**PROGRAMMA COLLEGNO RIGENERA
AMBITO UNITARIO DI VARIANTE URBANISTICA “A”**

***Area ex Acciaierie Mandelli e aree connesse
Area ex Sottostazione elettrica FF.SS. di via Torino***

**Seconda seduta Conferenza di servizi preliminare
ex art. 14, comma 3, L. 241/90 e s.m.i.**

**OGGETTO: Programma "Collegno Rigenera" – Ambito Unitario di Variante urbanistica A.
Ambito A1 Area EX ACCIAIERIE MANDELLI
Conferenza dei Servizi Preliminare ex art. 14, comma 3, L. 241/90 e s.m.i.
TRASMISSIONE PARERE DI COMPETENZA**

VIA TORINO
strada urbana di quartiere, categoria E2

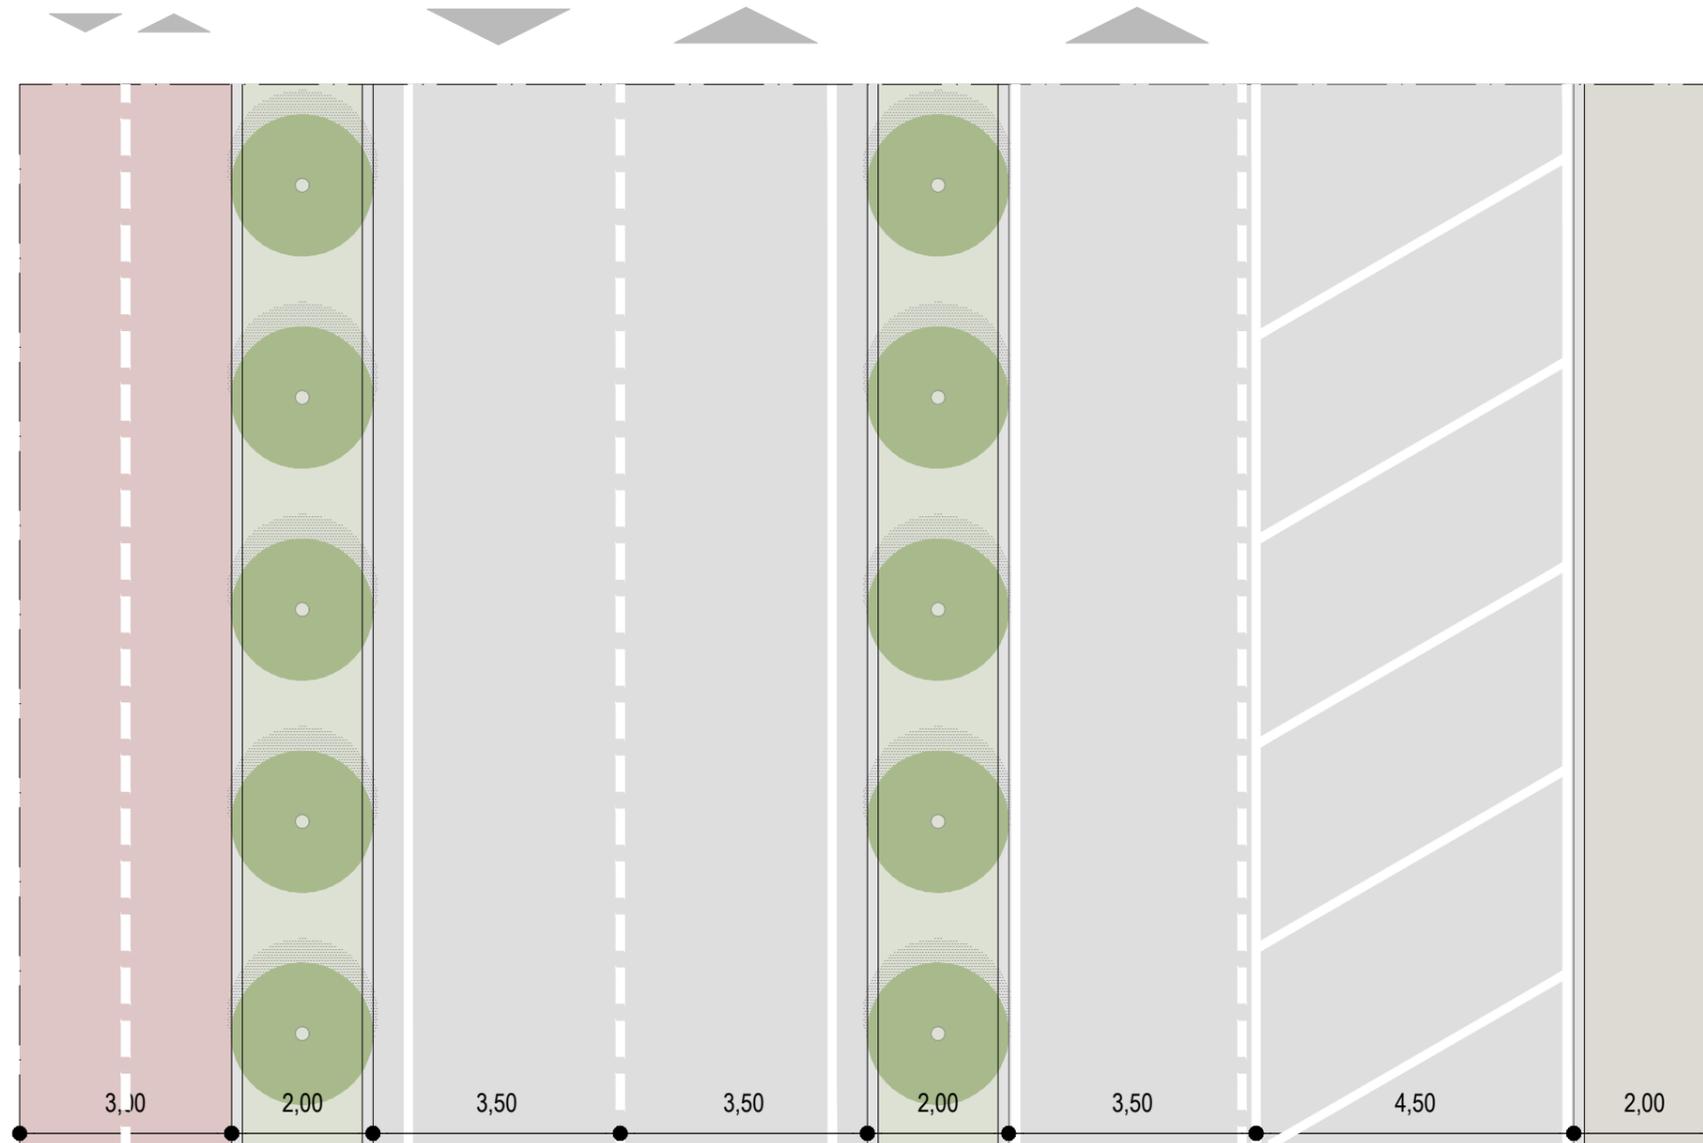
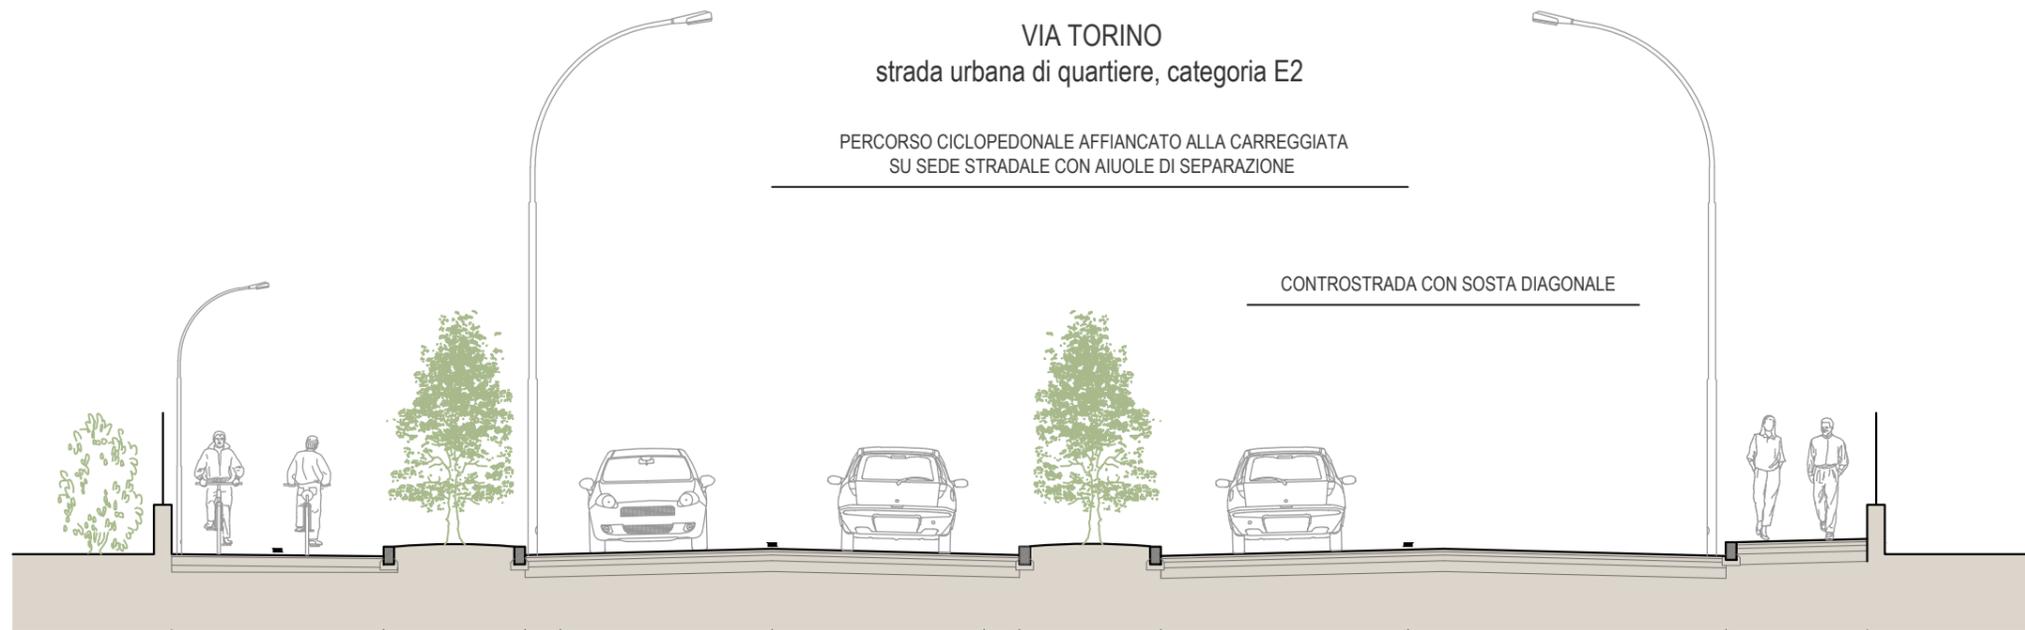
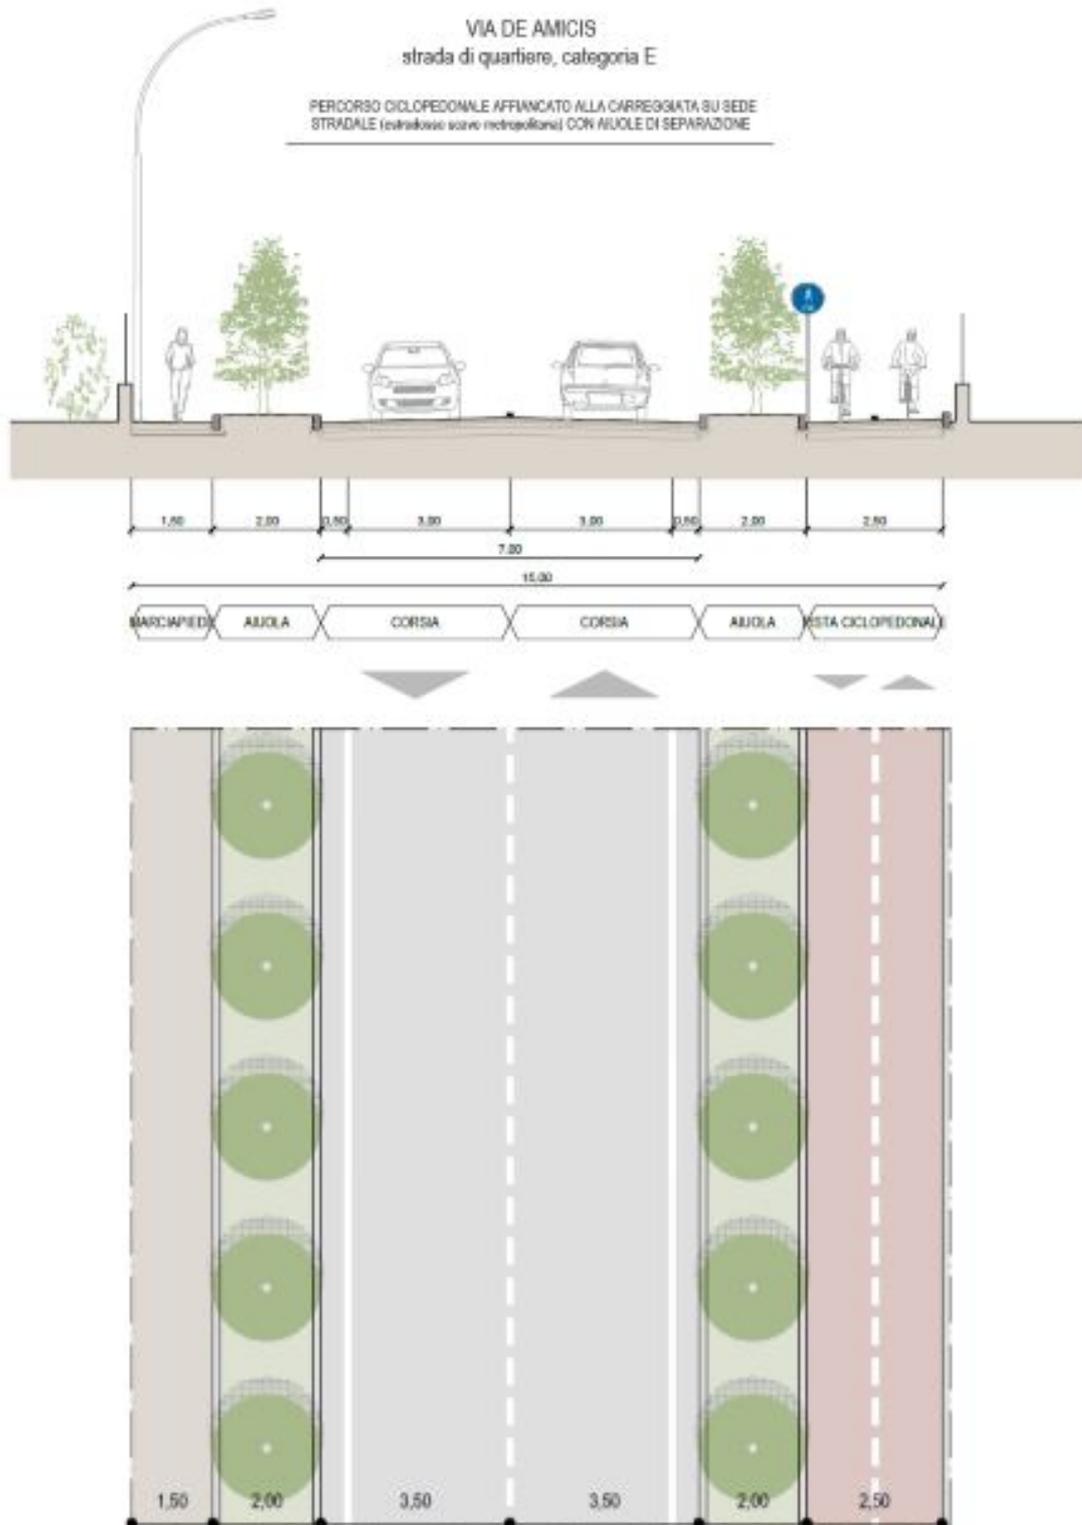
Pertanto il Progetto di Variante urbanistica in oggetto dovrà essere compatibile e recepire i contenuti degli strumenti pianificatori succitati, che per le viabilità di DE AMICIS e TORINO prevedono modifiche sostanziali alle sezioni stradali e alla funzionalità ad esse attribuite. Si richiede pertanto di adeguare il progetto alle previsioni del PUMS e ai contenuti delle sezioni stradali allegata alla presente, comprendendo anche i percorsi pedonali e ciclabili. Se ritenuto utile per si potrà anche valutare di realizzare due piste monodirezionali su ambo i lati della strada invece che bidirezionale sul lato sud della via.

Per quanto riguarda le piste ciclabili, si precisa che l'asse di Via De Amicis costituisce parte di una delle Linee principale individuate nel Biciplan, mentre Via Torino rappresenta un collegamento secondario. Su via Torino quindi, se necessario, il progetto potrà anche discostarsi leggermente dai contenuti della sezione allegata, ma in generale si richiede che la pista ciclabile sia o monodirezionale su ambo i lati o bidirezionale sul lato sud della via, per mantenere la continuità del tratto ciclabile esistente.

PERCORSO CICLOPEDONALE AFFIANCATO ALLA CARREGGIATA
SU SEDE STRADALE CON AIUOLE DI SEPARAZIONE

CONTROSTRADA CON SOSTA DIAGONALE

La nuova piattaforma stradale di via De Amicis potrebbe essere configurata come asse stradale di quartiere (cat.E) dotato di semplice carreggiata e di ampie fasce laterali destinate alla circolazione pedonale e/o ciclabile. La sosta dovrebbe essere comunque organizzata su piazzale esterno alla carreggiata stradale.
